**AVIS RELATIF À LA PROTECTION
CONTRE LES EVENTUELS EFFETS NOCIFS ET NUISANCES
PROVOQUÉS PAR LES RAYONNEMENTS NON IONISANTS
GÉNÉRÉS PAR DES ANTENNES ÉMETTRICES STATIONNAIRES**

Commune : ARLON - Exploitant : ORANGE

Référence exploitant : 097R1_1 / 30041R1_1 / 40041R1_1 / 50041R1_1

Rapport n° 4136 / 2023

Figure 1 : Vue en plan des lieux de séjour et des points de contrôle

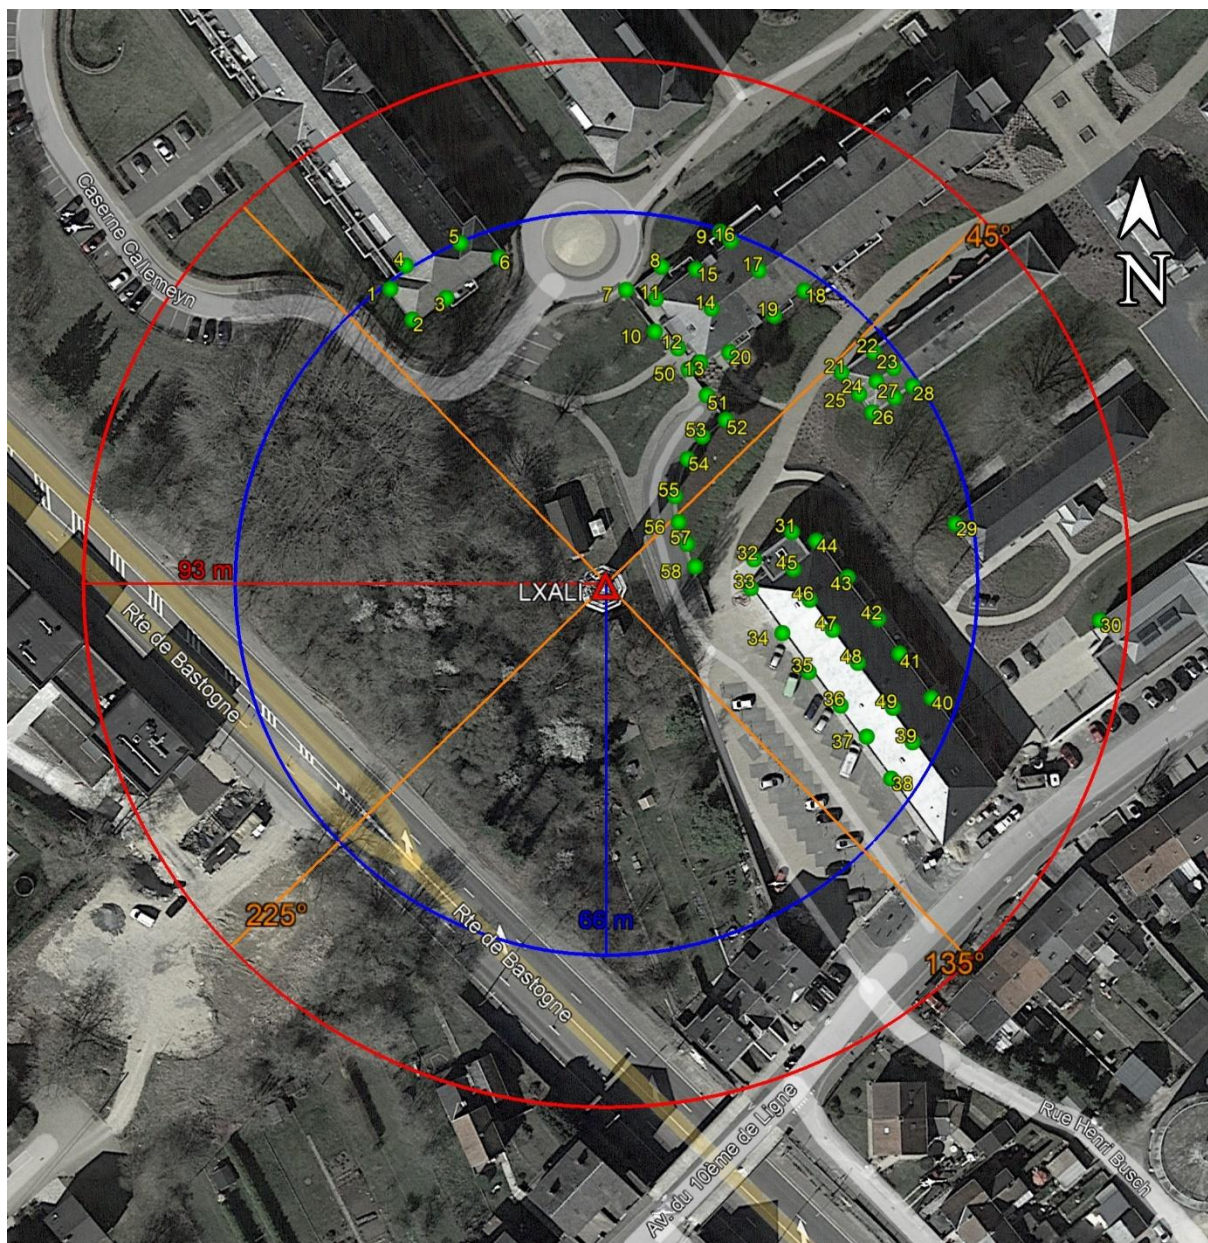
Les fréquences d'émission, la puissance rayonnée par chacune des antennes et leur gain permettent de déterminer le rayon de la zone à analyser. Tout dépassement de la limite par installation est exclu en dehors de cette zone. Le tableau 2 reprend les 35 LS² pour lesquels l'indice d'exposition est le plus élevé. Les différentes colonnes indiquent :

- le numéro du point de contrôle repris sur un des plans de la figure 1;
- le numéro du LS dans lequel se trouve le point de contrôle de la 1^{ère} colonne ;
- l'atténuation d'obstacle prise en compte pour le calcul de l'indice d'exposition dans le LS ;
- le résultat du calcul de l'indice d'exposition.

En ce qui concerne les antennes de l'installation mentionnées dans le tableau 1, la distance maximale à laquelle la limite pourrait être atteinte, à l'extérieur, est égale à 90,9 m. S'il n'y a pas de LS à une distance inférieure, les antennes respectent forcément la limite d'immission.

Dans le cas des LS situés à l'intérieur des bâtiments, une atténuation d'obstacle est prise en compte et il en résulte que la distance maximale à laquelle la limite pourrait être atteinte se réduit à 64,3 m.

Les résultats de l'évaluation décrite au paragraphe 4 indiquent que les antennes émettrices stationnaires de l'installation faisant l'objet du présent avis ne produisent pas, dans un lieu de séjour, un rayonnement électromagnétique maximum supérieur aux limites fixées à l'article 4 du décret.

En conclusion, les antennes émettrices stationnaires faisant partie de l'installation référencée dans le paragraphe 2 et dont les caractéristiques techniques sont résumées dans le tableau 1 **respectent les limites d'immission** fixées à l'article 4 du décret du 8 décembre 2022 (M.B. du 16.12.2022) modifiant le décret du 3 avril 2009 relatif à la protection contre les éventuels effets nocifs et nuisances provoqués par les rayonnements non ionisants générés par des antennes émettrices stationnaires.

Figure 2 : Vue en plan des installations d'antennes dans un rayon de 300 mètres autour de l'installation faisant l'objet de la demande d'avis

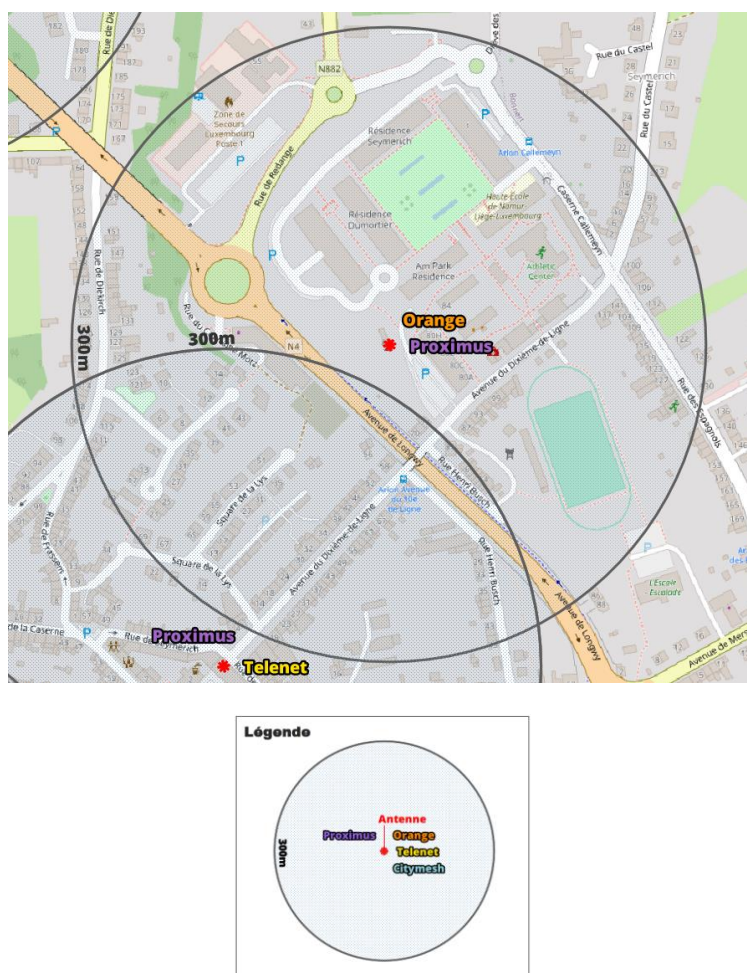
Le plan en projection verticale de la figure 2 indique la localisation des antennes actives éventuelles visées par le décret et situées dans un rayon de 300 mètres autour de l'installation référencée dans le paragraphe 2. Les données de localisation de ces antennes et les avis correspondant sont accessibles via le cadastre en ligne des antennes émettrices stationnaires⁶.

Compte tenu du nombre d'installations localisées dans la figure 2, il apparaît que l'intensité du rayonnement électromagnétique généré, dans les lieux de séjour situés à proximité de l'installation référencée dans le paragraphe 2, par l'ensemble des antennes émettrices stationnaires de l'ensemble des exploitants du même site d'antennes émettrices stationnaires respecte la limite fixée à l'article 4, § 2 du décret.
